Keuringsverslag van een elektrische laagspanning- en zeer lage spanningsinstallatie

NIET CONFORM

Straatnaam Lange Dreef
Huisnummer 18
Busnummer
Postcode 2820
Gemeente BONHEIDEN
Land België

Controlebezoek van een niet huishoudelijke installatie volgens (KB 08/09/2019) - AREI Boek 1- 9.1.1, 6.5. en 8.3.2 en 4.2.4.4.

Afbeelding schakel- en verdeelbord:

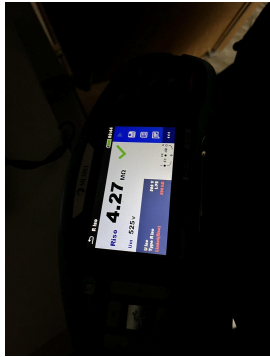
Visueel nazicht (algemeen)	NOK	Directe aanraking	NOK	Indirecte aanraking	NOK
Aansluitingen	OK	schema in bijlage door Aceg vzw	NA		
Equipotentiale verbindingen	OK	Doorsnede geleiders	OK		
Continuïteit	OK	Verlichting / toestellen	NVT		
Uitwendige invloeden	NOK

- I1.01 Eéndraadschema van de installatie is niet aanwezig. (Boek 1 Afdeling 2.12 - 2.13 en 3.1.2)
- I1.03 Situatieschema van de installatie is niet aanwezig. (Boek 1 Afdeling 2.12 - 2.13 en 3.1.2)

- I2.01 Eén of meerdere differentieelstroombeschermingsinrichtingen werken niet met testknop en/of stroominjectie. (Boek 1 Onderafdeling 6.5.7.2)
- I3.07 Een demonteerbaar aansluitstuk (aardingsonderbreker) dient aangebracht te worden in de aardgeleider teneinde de meting van de aardweerstand mogelijk te maken. (Boek 1 Onderafdeling 5.4.3.5.)

- I3.08 Een demonteerbaar aansluitstuk (aardingsonderbreker) moet steeds gemakkelijk bereikbaar zijn. (Boek 1 Onderafdeling 5.1.5.1. en 5.4.3.5.)
- I5.14 De nominale spanning dient duidelijk vermeld te worden op een oordeelkundig gekozen plaats. (Boek 1 Onderafdeling 3.1.3.3.)

- I6.01 De differentieelschakelaar aan het begin van de huishoudelijke installatie is niet verzegelbaar. (Boek 1 Onderafdeling 4.2.4.3.)
- I6.04 Een differentieelstroombeschermingsinrichting met een gevoeligheid van 30mA is te plaatsen voor installaties van badkamer, wasmachine, vaatwas, droogkast en/of gelijkaardige toestellen. Deze dient ondergeschikt te zijn aan de hoofddifferentieelstroombeschermingsinrichting (Boek 1 Onderafdeling 7.1.4.3. en 4.2.4.3.)

- I7.07 De aanduiding van de nominale stroomsterkte van smeltzekeringen en/of vermogensschakelaars is niet zichtbaar of is uitgewist. (Boek 1 Onderafdeling 1.4.2.1.)
- I9.02 Loshangende schakelaars, contactdozen en/of aftakdozen dienen degelijk bevestigd te worden. (Boek 1 Afdeling 1.4.1. & 1.4.2)
- N12 De elektrische installatie was niet volledig toegankelijk, wij hadden geen toegang tot bewoond en bemeubeld volgende lokalen:
- N17 De aardspreidingsweerstand kon niet gemeten worden. Deze dient bij voorkeur kleiner te zijn dan 30ohm.
- N22 De elektrische installatie is grondig na te zien en conform te maken volgens de voorschriften van het AREI boek 1.
- N3 Het is niet uitgesloten dat bij een nacontrole bijkomende inbreuken worden vastgesteld bij voorleggen schema's.
